HÖRÐUVELLIR - MIÐSVÆÐI

Vallakór 4. Tillaga að breytingu

Breyting skv. 43 gr. skipulagslaga nr. 123/2010

Tillaga - Breytt deiliskipulag:
Vallakór 4.

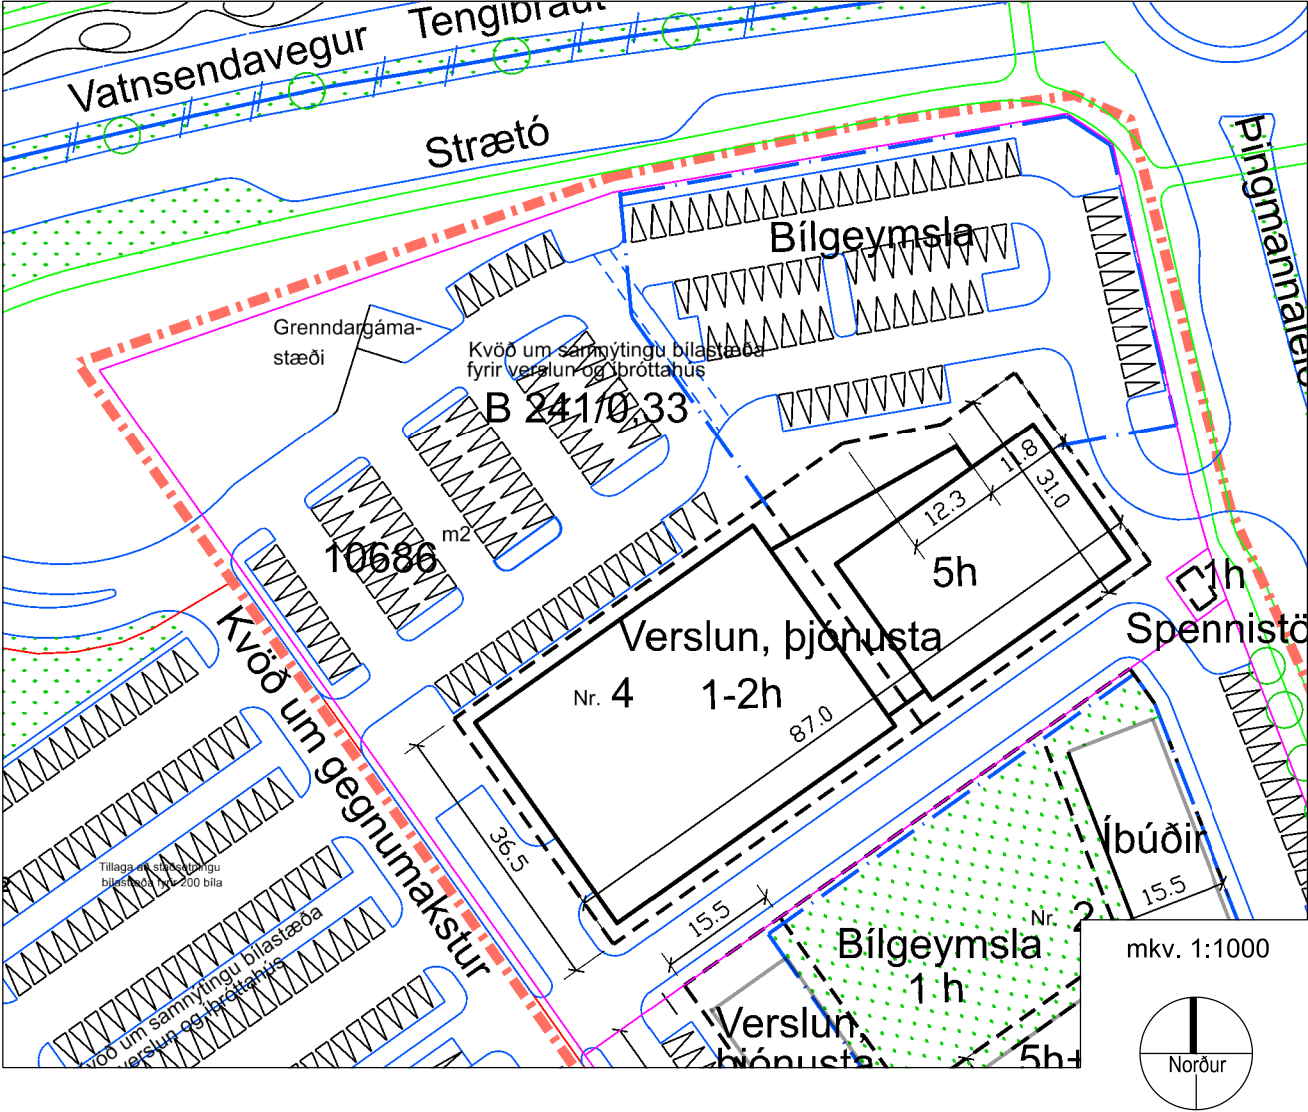
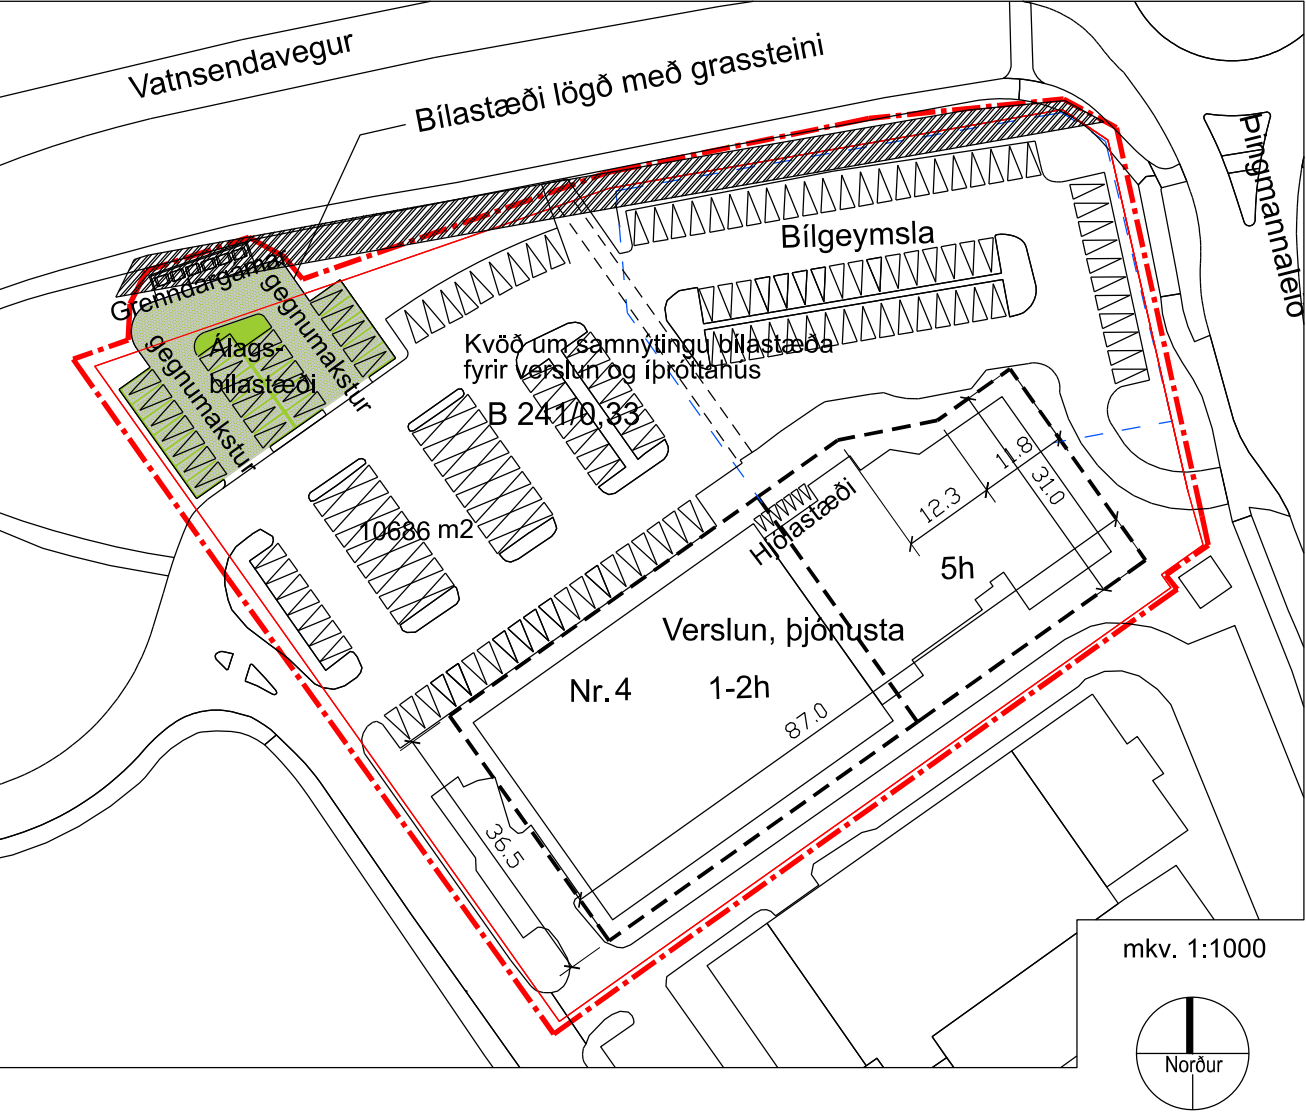
Tillaga aðbreytingu:
Tillaga að breytingu á deiliskipulagi tekur lóðar nr. 4 við Vallakór ásamt svæði norðvestan við lóð. Skilgreint er svæði fyrir 23 álagsbílastæði í norðvestur horni lóðarinnar og svæði fyrir grenndargáma í framhaldi af bílastæðum. Fjöldi bílastæða fyrir 151 og 173 eftir. Kvöðum um aðkomu að grenndargámasvæði og samnýtingu bílastæða fyrir verslun og þjónustu og íþróttahús er sett á lóðina. Grenndargámasvæðið verður útbúið af Kópavogsbæ og er um ræða staðlaða útfærslu á því þar sem gert er ráð fyrir að hægt sé að flokka í 6 flokka. Einnig er hjólastæðum bætt við innan lóðar við inngang verslunarkjarnans.

Í auglýsingarferli barst ábending frá Veitum um lagnir á svæðinu og voru gerðar breytingar í kjölfarið um kvaðir vegna þessa.

Skilmálar:
Óheimilt er að staðsetja gáma eða grafa innan kvaðarinnar (merkt á uppdraetti) án samráðs við Veitur
